三亚崖州湾南繁科技城南繁广场

方案调整对比

华东建筑设计研究院有限公司

2025.4

修改前

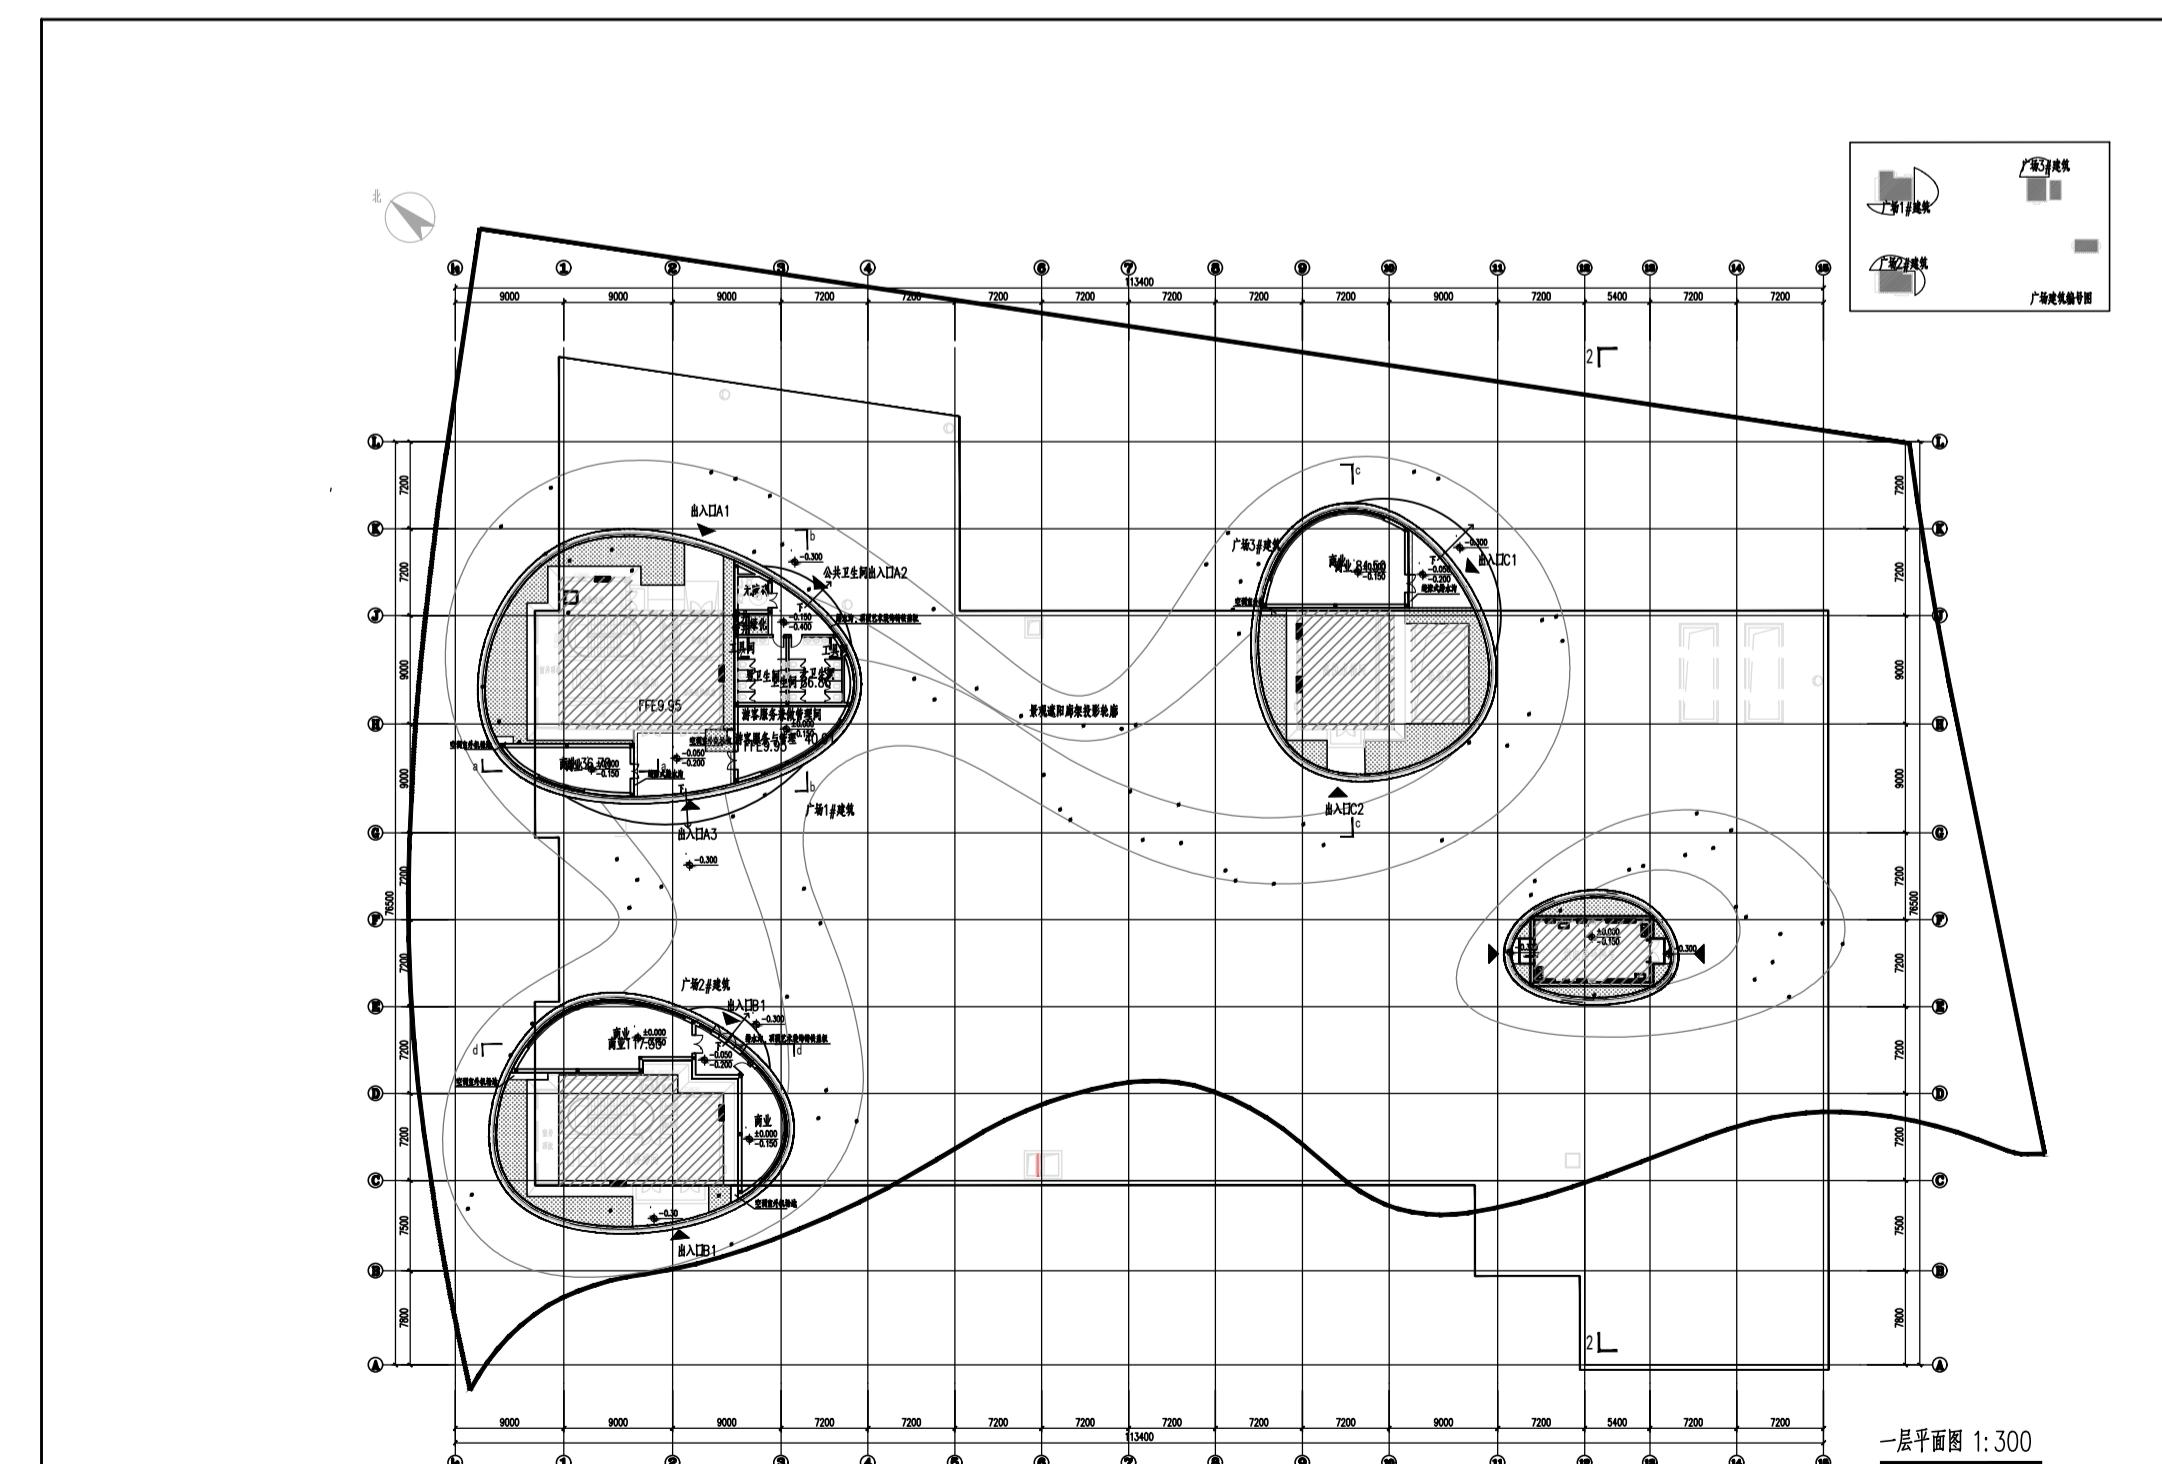
1、根据新增遮声罩、装饰构架等内容，依据原方案整体形式，对场地景观进行适应性调整。
